UHE JIRAU

LICENCIAMENTO AMBIENTAL DO EMPREENDIMENTO UHE JIRAU

Ref.: AHE Jirau – Resposta ao Ofício nº 545/2009 – DILIC/IBAMA
Histórico de Atendimento à Condicionante 2.2 da Licença Prévia nº 251/2007

Figura 1- Layout do AHE Ilha do Padre com projeção das rotas prováveis da descida de ovos, larvas e juvenis e a indicação dos remansos laterais previstos.

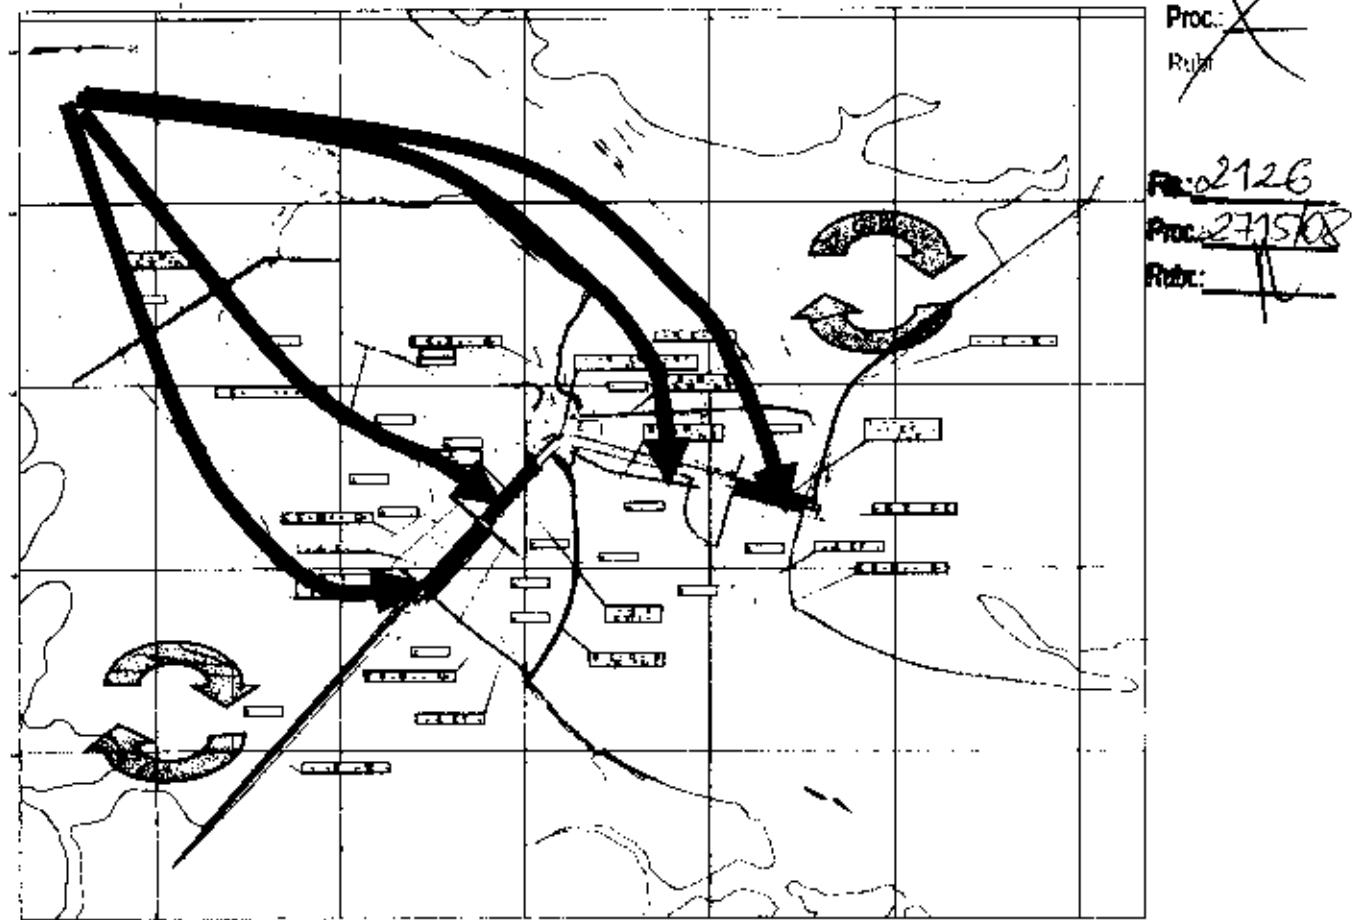
Figura 2- Novo arranjo do AHE Ilha do Padre, sem os remansos laterais.
